Autorità di Sistema Portuale
del Mare di Sicilia Occidentale

**PORTO DI PALERMO
COMPLETAMENTO DEL MOLO FORANEO DEL
PORTO DELL'ARENELLA**

STUDIO DI IMPATTO AMBIENTALE
(ART. 22, D. Lgs. 152/06 E SS.MM.II.)

INTEGRAZIONI ALLO S.I.A.
A SEGUITO NOTA MASE N. 0100510 DEL 20/06/2023

Figura 4-1: Stato chimico puntuale del corpo idrico sotterraneo ITR19MPCS06 (2021)

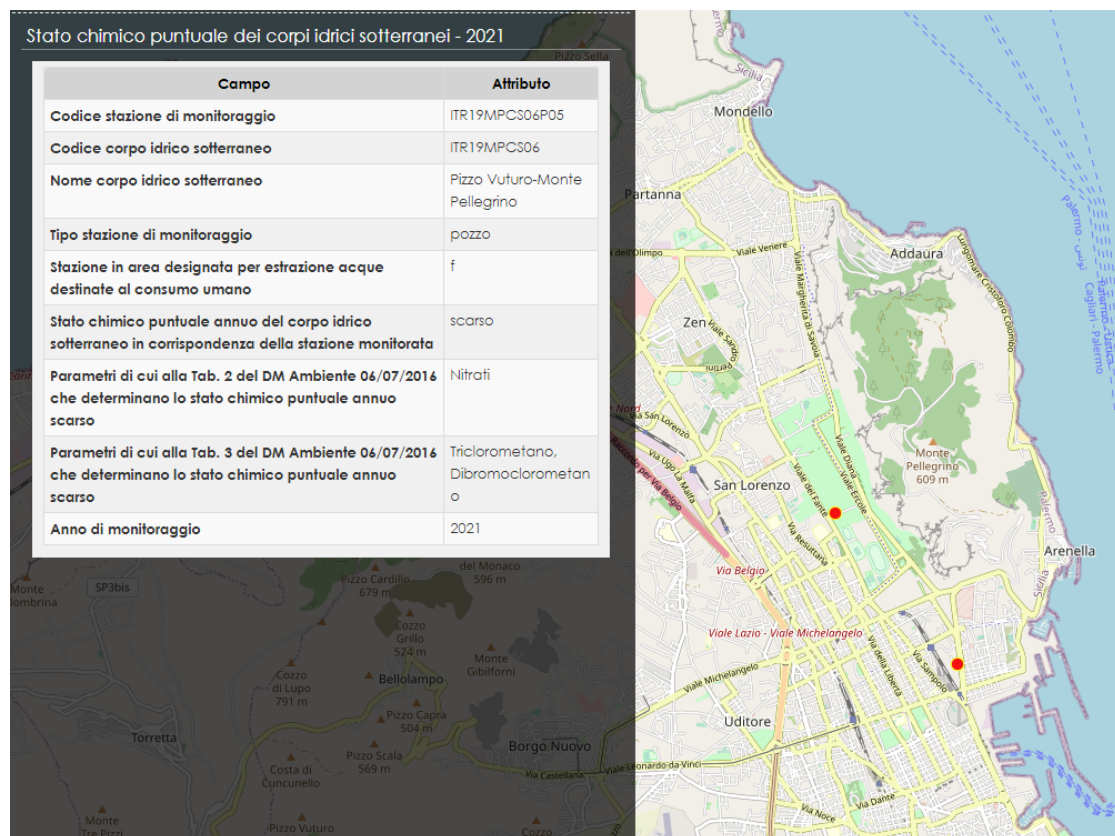
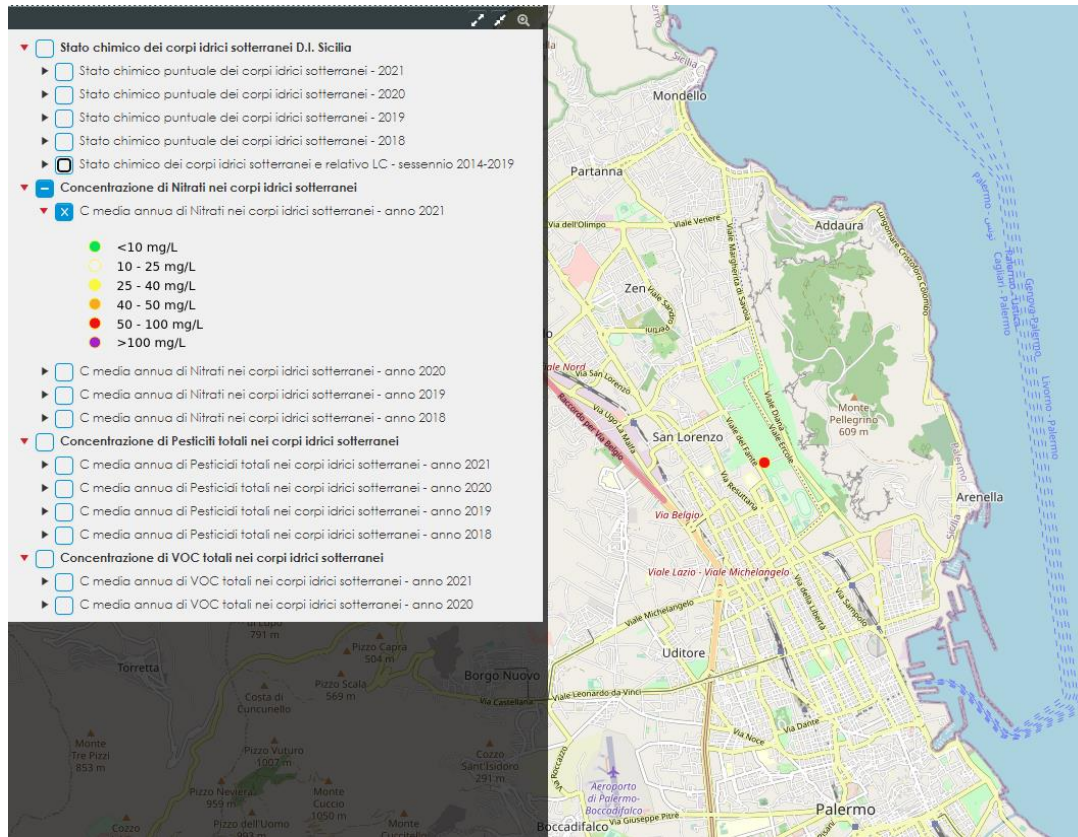
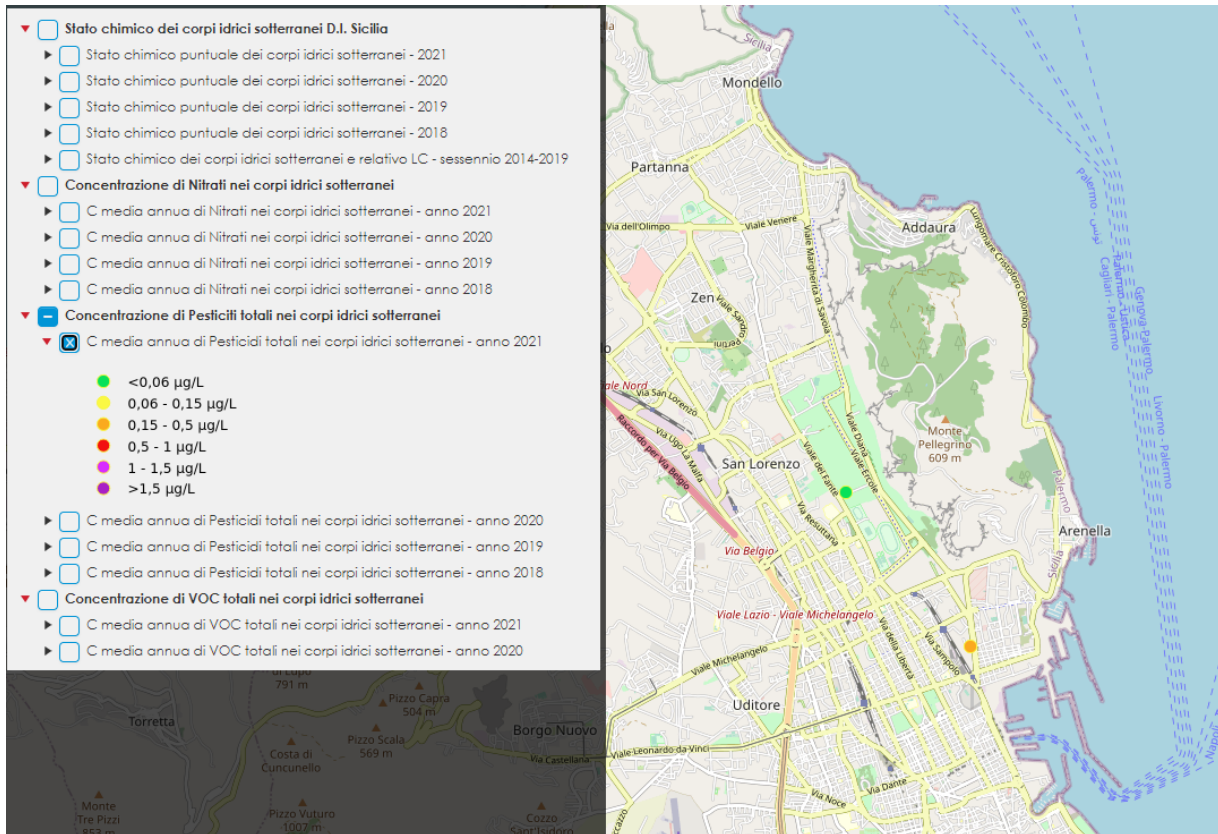
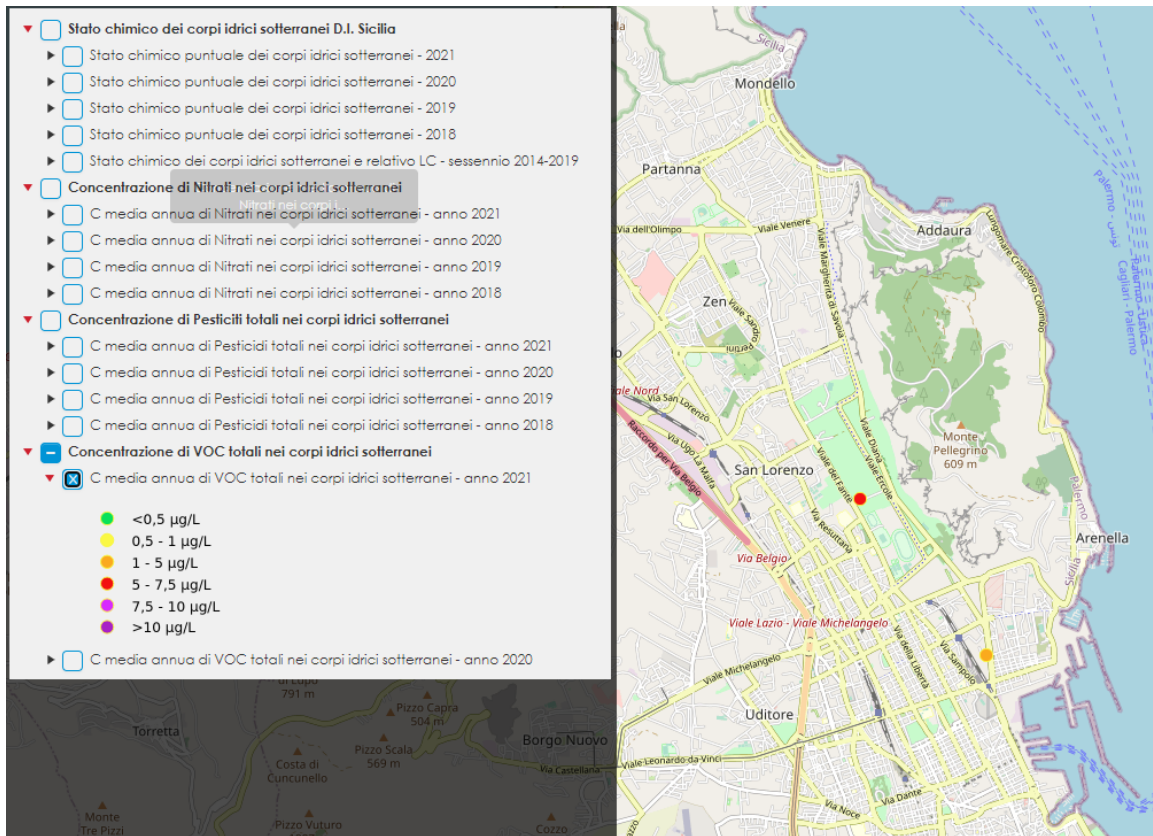
- fornire informazioni più dettagliate e aggiornate sulle acque sotterranee interferite (stato chimico e quantitativo), direttamente o indirettamente, dall'opera (area vasta);

In merito alle acque sotterranee, l'area del progetto ricade nel corpo idrico denominato "ITR19MPCS06 - Pizzo Vuturo-Monte Pellegrino".

Nella Figura 4-1 si riporta lo stato chimico puntuale del corpo idrico (2021).

Nelle Figura 4-3, Figura 4-2 e Figura 4-4 si rappresentano le concentrazioni dei nitrati, pesticidi totali e VOC totali,

Figura 7-3: Planimetria con coni ottici (200m c.ca, h= 2 m c.ca)

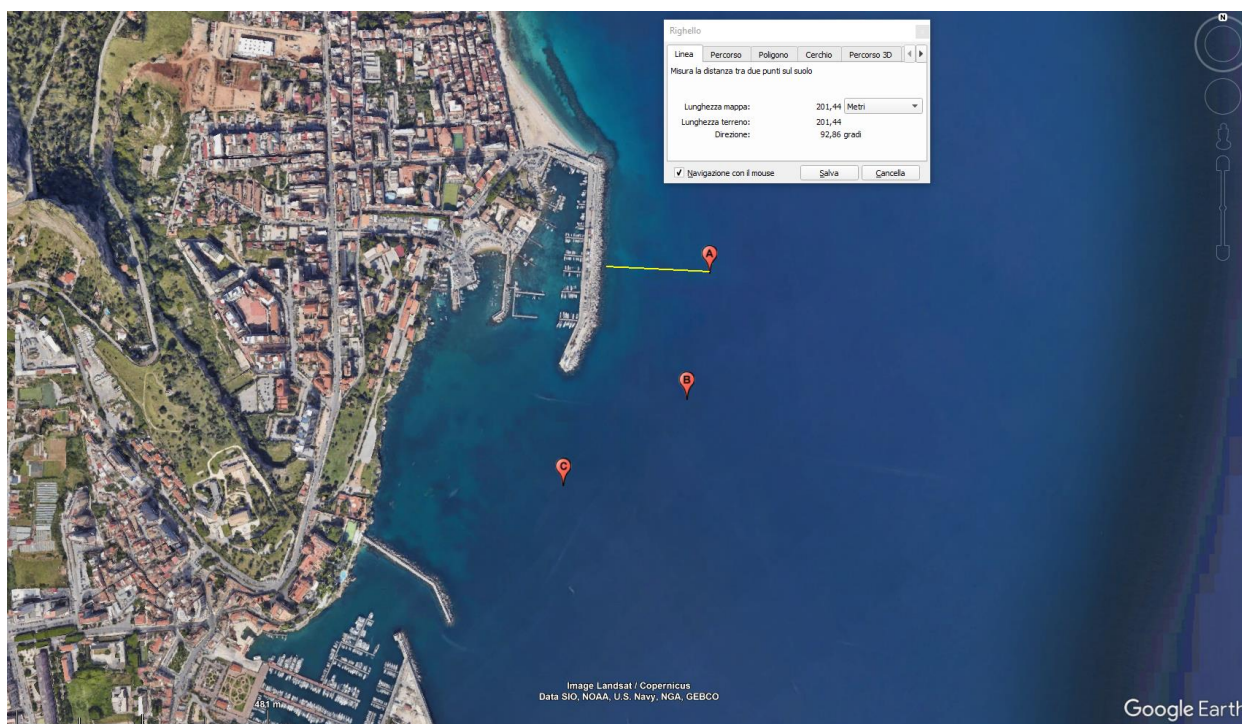
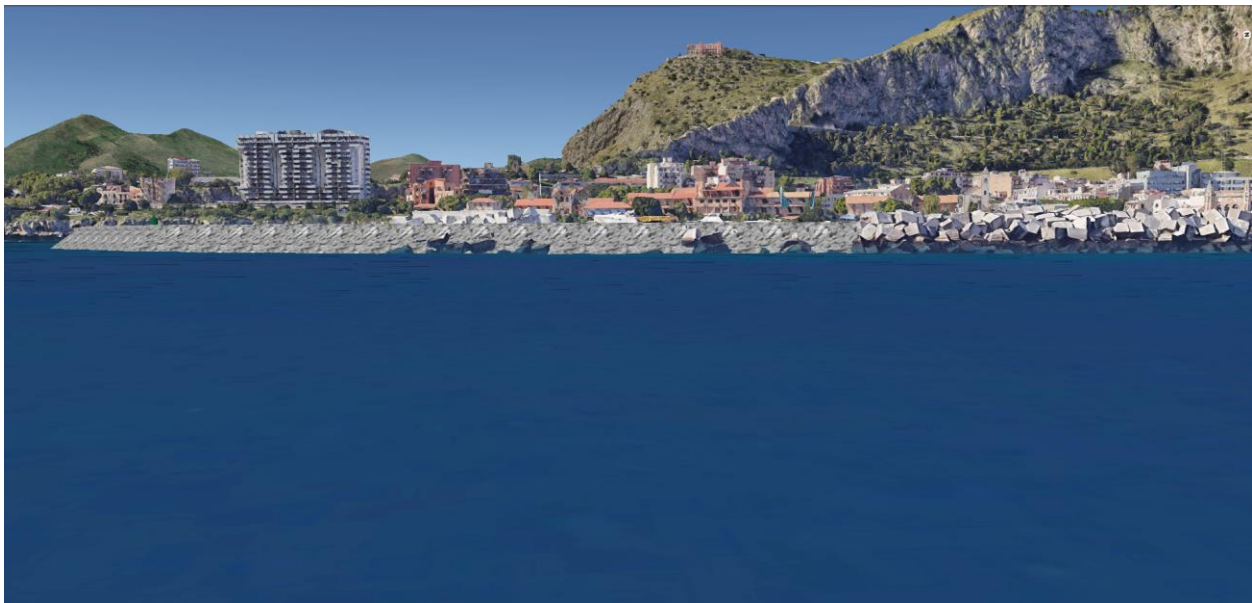
- fornire ulteriori immagini ante operam e post operam attraverso fotosimulazioni che rendano maggiore evidenza dell'inserimento dell'opera nel paesaggio, da punti di osservazione dal mare (dalle maggiori rotte navali turistiche), da e verso i più importanti recettori sensibili, quali beni culturali e paesaggistici esistenti, corredate da planimetria con coni ottici. Le immagini fotografiche e le fotosimulazioni richieste dovranno essere elaborate con un angolo visuale medio, ca. 60°, prossimo a quello di attenzione umana.

I regolamenti sulla sicurezza della navigazione, emanati dalle locali Capitanerie di Porto obbligano ad una navigazione tra 150 e 500 m dalla costa, con le maggiori distanze dalle aree balneari.

Si sono scelti quindi tre coni ottici, con angolo visuale prossimo a quello dell'attenzione umana ad una distanza di c.ca 200 m dalle opere e altezza del punto di vista sulla superficie del mare di 2 m c.ca.
